Budowa drogi wojewódzkiej klasy G - zachodniej obwodnicy Mławy na odcinku między ulicą Gdyńską a nowoprojektowaną drogą krajową S7 - zadanie ubiega się o dofinansowanie unijne z programu operacyjnego Fundusze Europejskie dla Mazowsza 2021-2027 – nr postępowania 065/24

Działając na podstawie art. 135 ust. 1, ust. 2, ust. 3 i ust. 6 ustawy Prawo zamówień publicznych (Dz.U. z 2023 r. poz.1605) Mazowiecki Zarząd Dróg Wojewódzkich w Warszawie uprzejmie Państwa informuje, iż otrzymał zapytania do Specyfikacji Warunków Zamówienia, na które niniejszym udziela odpowiedzi. Jednocześnie ze względu na bardzo dużą ilość pytań, Zamawiający informuje, iż zmianie ulega termin składania i otwarcia ofert oraz termin związania ofertą:

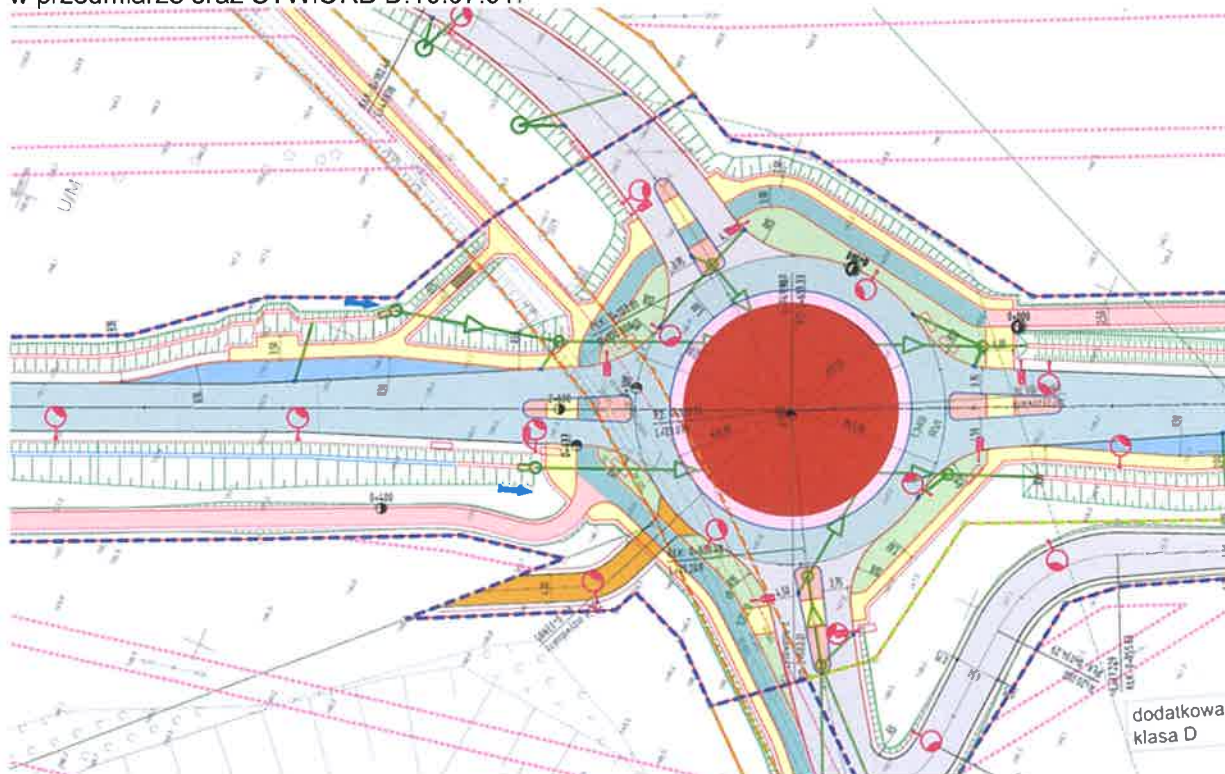
Branża drogowa: schody prefabrykowane – brak przedmiaru oraz lokalizacji w planie sytuacyjnym. Prosimy o uzupełnienie.

Schody prefabrykowane znajdują się w okolicy ronda przy ul. Moniuszki (rys. D.02.03). Dodano pozycję w przedmiarze oraz STWiORB D.10.07.01.
